Staudernheim
Bebauungsplan „Tuchbleiche“

Auswertung der eingegangenen Stellungnahmen aus:

Synopse vom 07.03.2024
zur
Entwurfssfassung vom Juli 2023

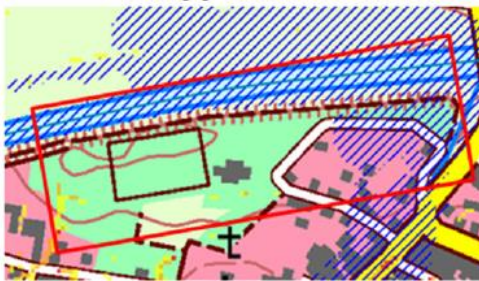
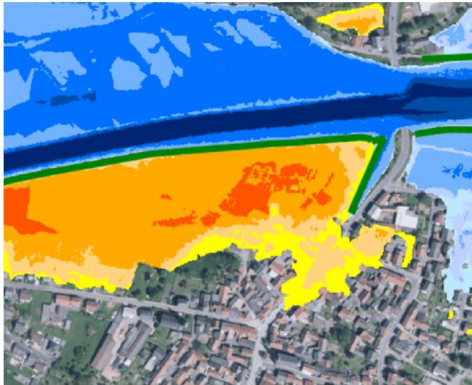
Soweit darüber hinaus angeführt wird, dass ein mögliches Schadenspotential erheblich reduziert werden könnte, indem die Wochenendhäuser z.B. auf Stelzen gesetzt werden, sollte dies zur Kenntnis genommen werden. Unter Berücksichtigung der getroffenen Regelungen zur Höhe baulicher Anlagen wäre solches grundsätzlich möglich. Auf eine verbindliche Festsetzung wurde in diesem Zusammenhang seitens der OG verzichtet, da die Auffassung vertreten wird, dass es auch andere bauliche, konstruktive, aber auch nutzerseitige / eigenverantwortliche Maßnahmen gibt, mit der Schadenspotentialen entgegengewirkt werden kann (wie z.B. Wassersperren außerhalb eines Gebäudes oder Abdichtungen, bauliche Maßnahmen gegen Auftrieb oder Unterspülung, Auswahl geeigneter Baustoffe, hochwasserangepasste Raumnutzung, hochwasserangepasste Elektroinstallation und Heizungsanlage).

Die vorgenannten Aspekte sollte in diesem Zusammenhang ergänzend Eingang in das Kapitel „Hinweise und Empfehlungen ohne Festsetzungscharakter“ der textlichen Festsetzungen sowie die Planbegründung finden.

Die Stellungnahme wird zur Kenntnis genommen. Die in der obigen Kommentierung aufgeführten Hinweise zur Reduzierung des Schadenspotentials bei Hochwasser werden in das Kapitel „Hinweise und Empfehlungen ohne Festsetzungscharakter“ der textlichen Festsetzungen sowie die Planbegründung aufgenommen.
